Stellungnahme Tele2 zur provisorischen und finalen AR (Status Feb 2009)

Industriearbeitsgruppe NGN/NGA @ RTR-GmbH
DI Rainer Wirtitsch

Provisorische Anschalterichtlinien (Stand 14.01.2009)

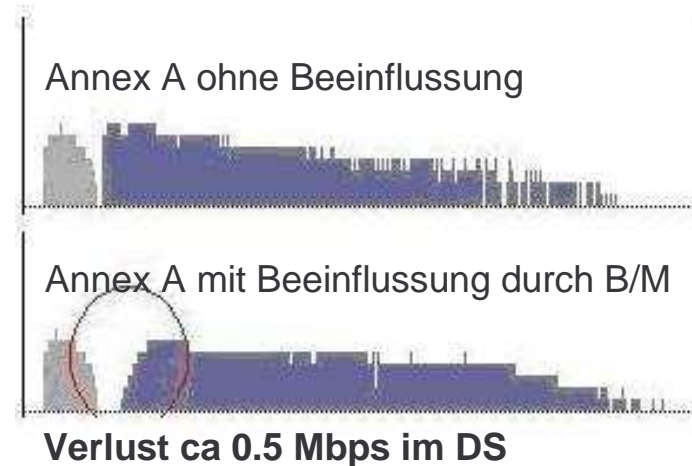
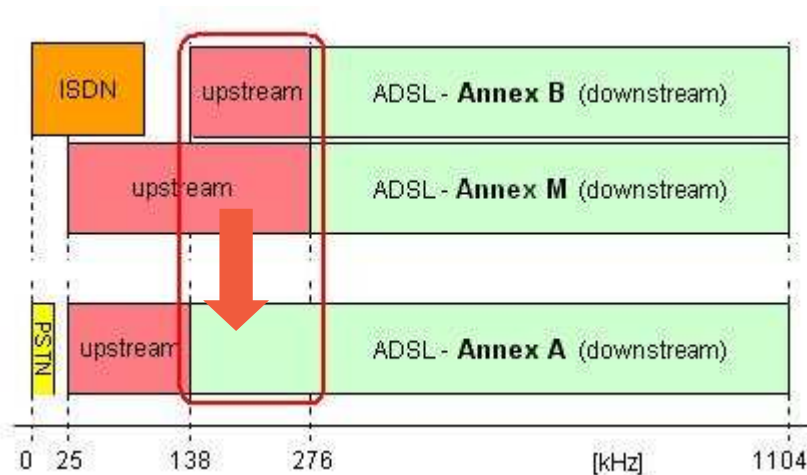
- Richtungsregel innerhalb eines Kabels ✓
- Die maximale zur Verfügung gestellte Service Bitrate wird auf 16 Mbps beschränkt. -
> 1/16 Mbps (US/DS)
- Tabelle 1: Zugelassenen VDSL2 Technologievarianten
 - VDSL2 (DMT) Profile 8b und 17a ? 12a
 - PSD Mask 998-M2x-A Option over POTS ✓
 - PSD Mask 998-M2x-A/M Option over ISDN und M ! **NVP erforderlich**
 - PSD Mask Option 998ADE17 ? Konflikt mit 998E17
- PSD Shaping ✓
- Bestimmung der PSD-Parameter (Dämpfung und Grenzfrequenz) ✓
- UPBO ✓

- Insgesamt fehlt ein Terminplan zur Umstellung störender AEs

Verträglichkeit ADSL/ADSL2/VDSL2 Annex A/B/M

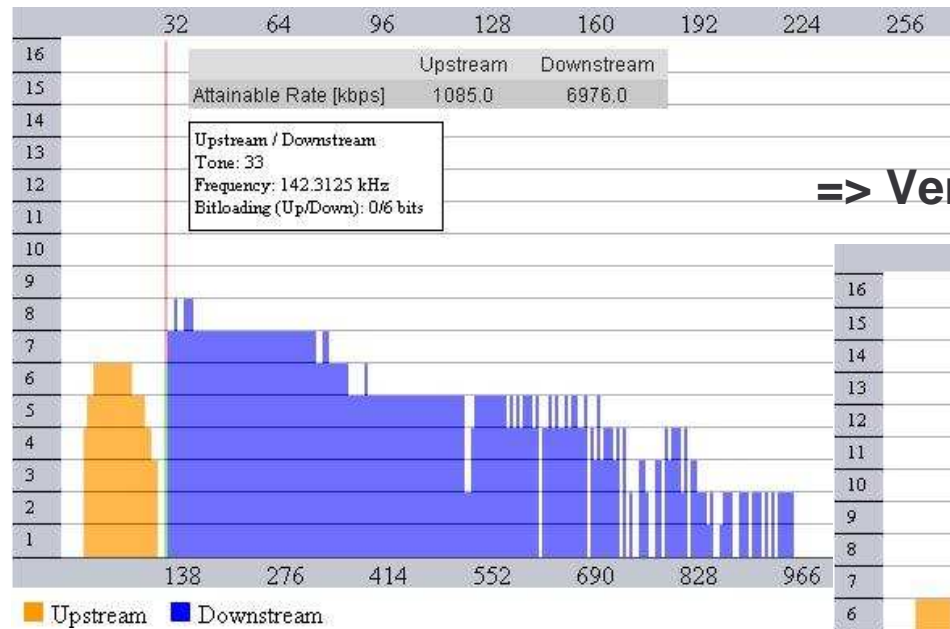
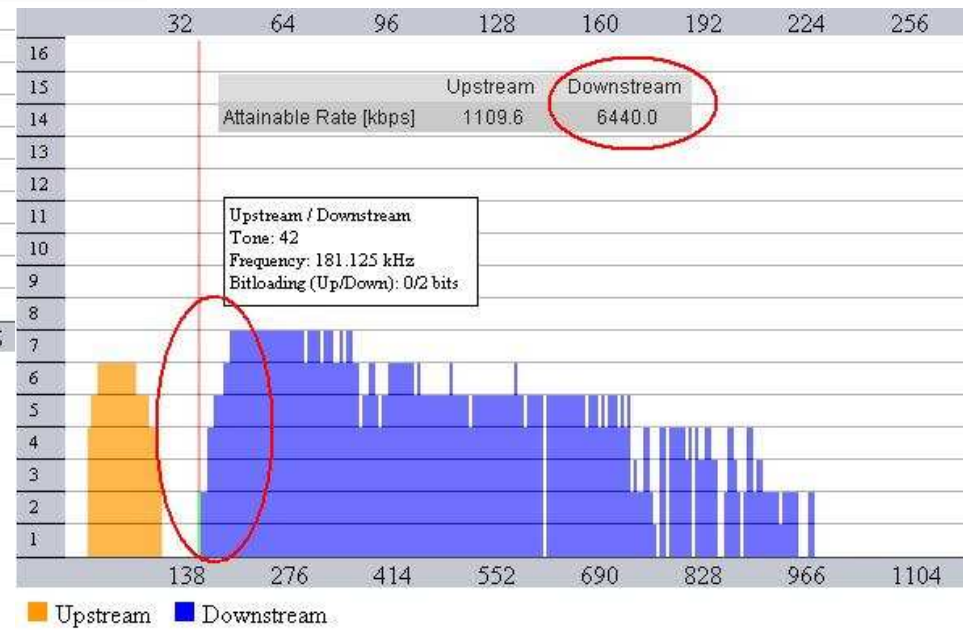
Tele2 registriert im Versorgungsbereich einer abgesetzten Einheit, welche mit Annex B bzw. Annex M betrieben wird, bei ca 50% aller mit ADSL2p Annex A betriebenen Teilnehmern Beeinflussungsstörungen durch Annex B bzw. Annex M

Antrag Tele2: Überprüfung der möglichen Beeinflussung von Annex B/M auf Annex A

- Unter Berücksichtigung einer hohen Penetration bei Einsatz von Annex B bzw. Annex M
- Anzuwenden auf ADSL/ADSL2p/VDSL2

=> Verlust von 0,5 Mbps im Downstream

VDSL2 band plans for Europe

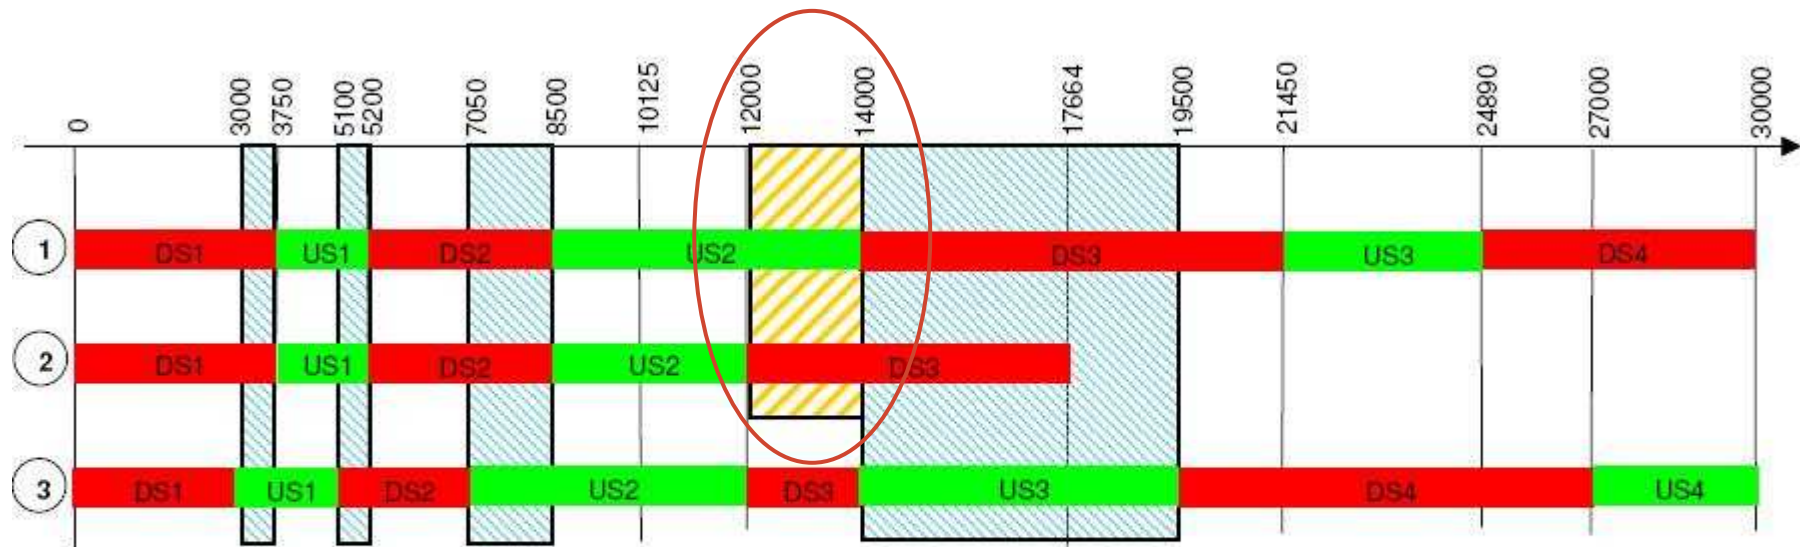
Inkompatibilitäten

-  Spectrum where 997 and 998 conflict
-  Spectrum where two 998 plans conflict

■ Zugelassenen VDSL2 Technologievarianten

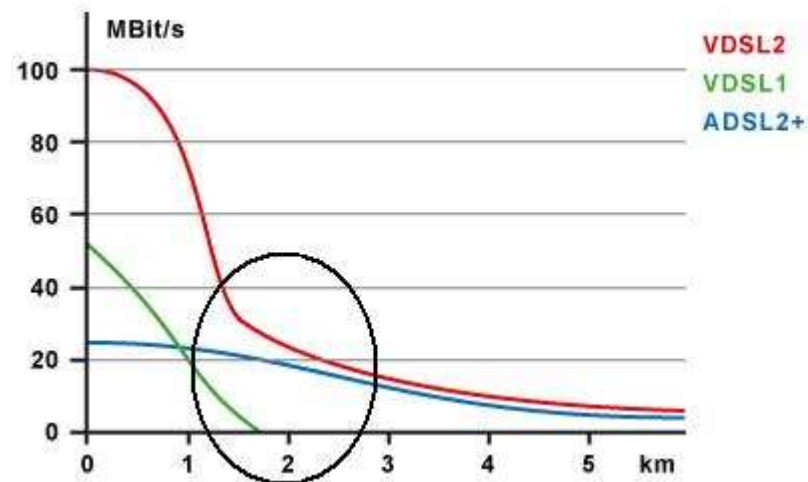
- VDSL2 (DMT) Profile 8b/12a/17a ? Profil 30a
- PSD Mask 998-M2x-A Option over POTS ✓
- PSD Mask 998-M2x-A/M Option over ISDN und M ! **NVP erforderlich**
- PSD Mask Option 998ADE17 ? Konflikt mit 998E17
- PSD Shaping neues Format ?

Finale Anschalterichtlinien (Präsentation Jan 2009)

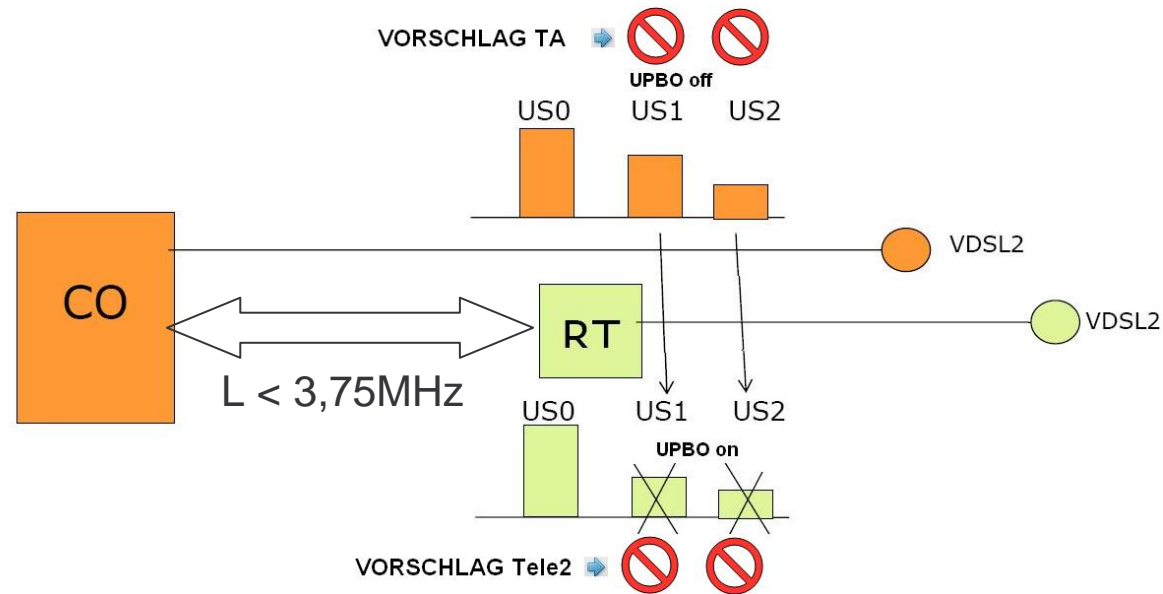
- Bereichsüberschneidungen - US1,2 von HV über AE nicht erlaubt

Gegenvorschlag: AE verzichtet fallweise*) auf US1,2 Band

*) Gilt nur für den Fall, dass Entfernung AE/HV kleiner 3,75MHz Frequenzlänge liegt.
